LICITACIÓN PÚBLICA Nº1/2026
EXP. 4121-5670/26
DECRETO MUNICIPAL DE CONVOCATORIA Nº22/26
OBJETO: "HOSPITAL INTERMEDIO MUNICIPAL DE LIMA"
CIRCULAR CON CONSULTA Nº 03/2026
(OF)

INFORME TECNICO

CLIENTE:	HOSPITAL DE LIMA	LOCALIDAD:	LIMA – BS.AS
REFERENCIA:	RESPUESTAS A PREGUNTAS DEL PLIEGO	OBJETO DEL INFORME:	INFORMACION ADICIONAL AL PLIEGO
REMITIDO A:		FECHA:	11-03-2026

ESQUEMA DE DISTRIBUCION DE POLIDCUTOS TIPO C

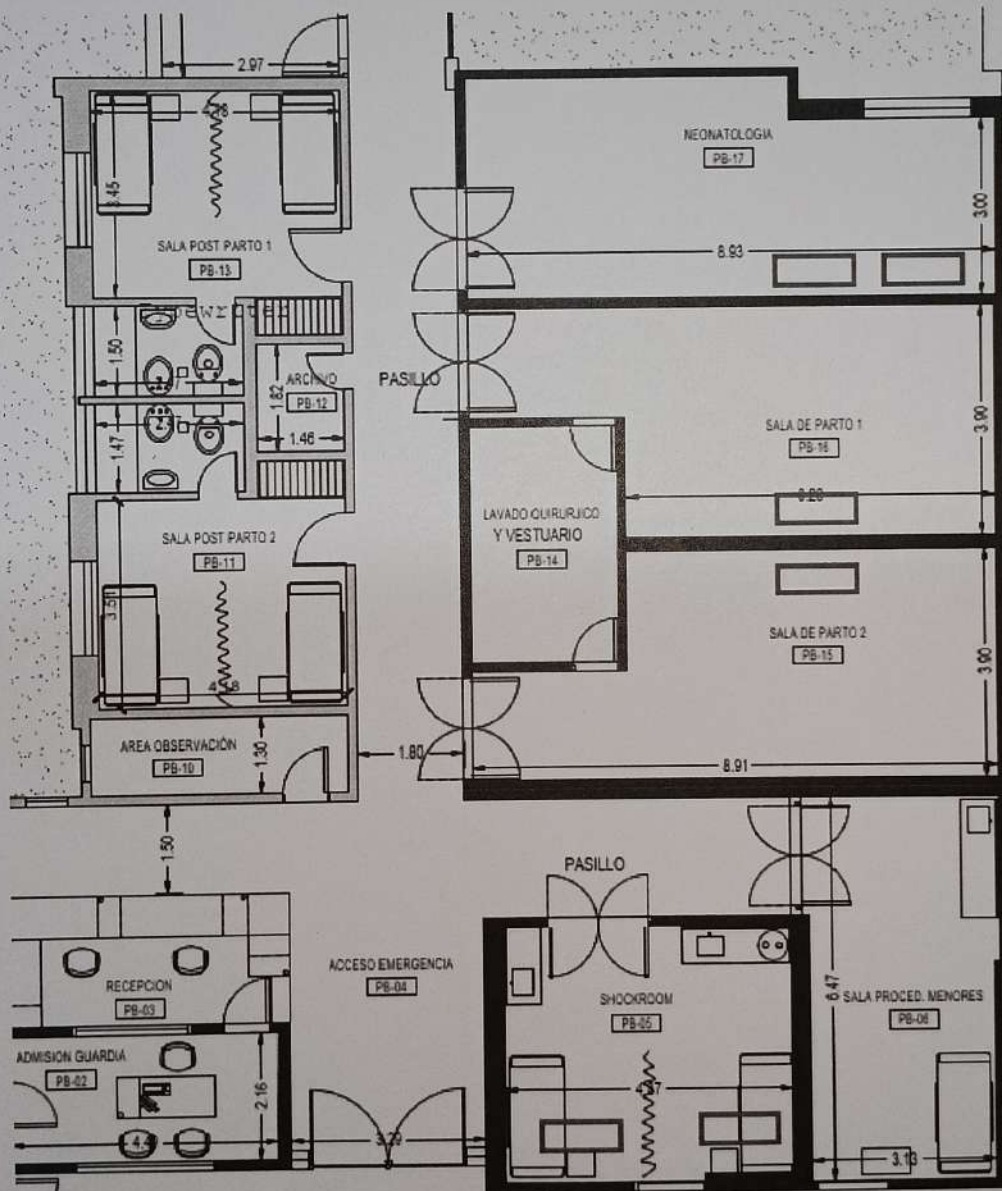
- 1 - En referencia a los planos de Instalación de gases medicinales, en la planilla síntesis figuran 22 unidades de Poliductos tipo "C". Pero en los planos aparecen 30 unidades en total, favor de aclarar la cantidad requerida.

- 1- DISTRIBUCIÓN DE POLIDUCTOS y MINIDUCTOS, según planos.
 - A- TIPO A: 1 en OFFICE DE ENFERMERIA, 1 en VACUNATORIO. (TOTAL= 2 unid)
 - B- TIPO B: 1 en cada CONSULTORIOS DE PEDIATRIA (2), 1 en cada SALAS DE POST PARTO (2), 1 en sala de RX, 1 en SALA DE PROCEDIMIENTOS MENORES, 4 en NEONATOLOGIA, 1 en cada CONSULTORIOS DE GUARDIA (2).(TOTAL = 12 unid)
 - C- TIPO C: 2 unidades en NEONATOLOGIA, 2 unidades en SALAS DE PARTO, 2 unidades en SHOCK ROOM. Ver detalle en plano (TOTAL= 6 unidades)
 - D- TIPO D: 2 en cada SALA DE INTERNACION doble, 1 en sala INTERNACION 3, 1 en sala INTERNACION MADRES 1, 1 en sala de INTERNACION MADRES 2. (TOTAL= 7 unid)

Los paneles de ALARMA en el OFFICE DE ENFERMERIA. (TOTAL = 3 unid)

10- OXÍGENO

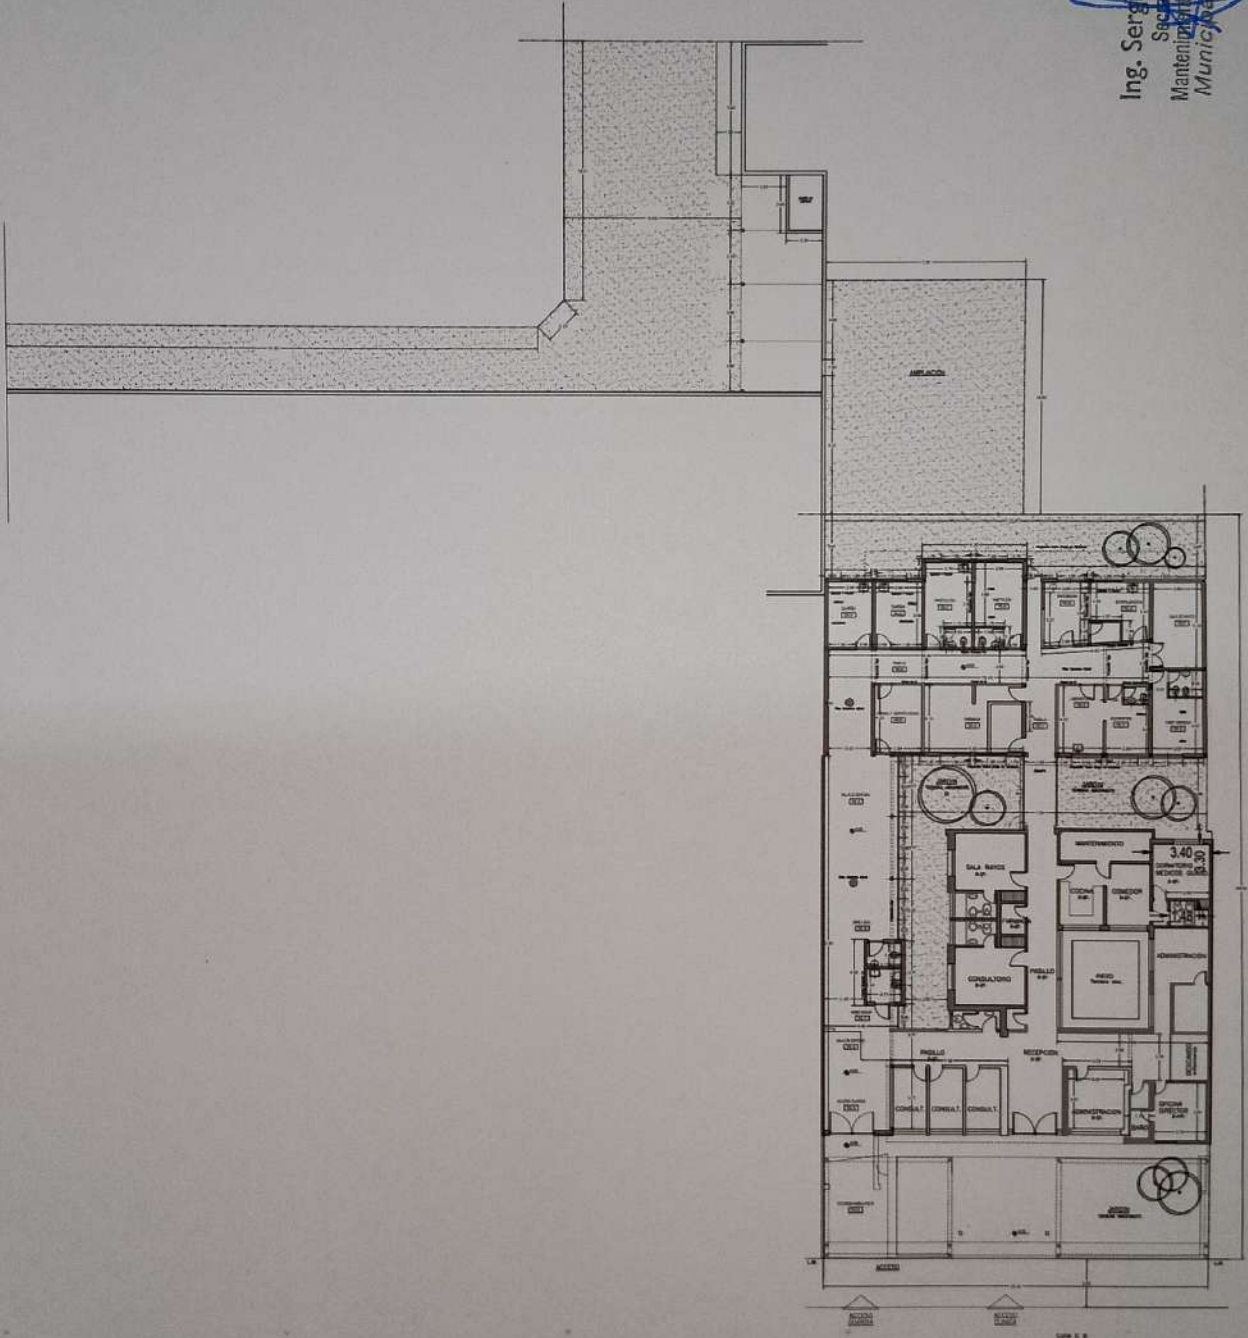
- 8 - En cuanto a la potencia de los compresores ¿Que más se pretende alimentar? Misma pregunta para la aspiración.
- 9 - La rampa de oxígeno ¿Cómo piensan trabajar en gaseoso o líquido? Porque siendo por lo primero habría que colocar más capacidad en el manifold de la central reguladora de oxígeno.

Se proveerá e instalará: una (1) rampa de Termos (1 + 1) + una (1) rampa de Tubos de acero (4 + 4) a modo de back up, el comando central en cada caso será del tipo semi automático, con regulador completo a la salida de cada cuadro, adicionalmente se colocará para maniobras ante emergencias una (1) llave esférica de corte tricuerpo, con núcleo de bronce cromado y asiento de teflón, para unión entre las rampas y una (1) llave esférica de corte tricuerpo, con núcleo de bronce cromado y asiento de teflón, para unión al colector de salida central desde el núcleo central de las rampas hacia el caño de consumo principal hacia el hospital. Las rampas se proveerán con todos los manifolds, tomas de alta presión, y elementos de seguridad necesarios.

Los termos son la fuente principal, si por calculo se sugiere un sistema de mayor capacidad el mismo será aceptado con el respaldo de cálculo respectivo.
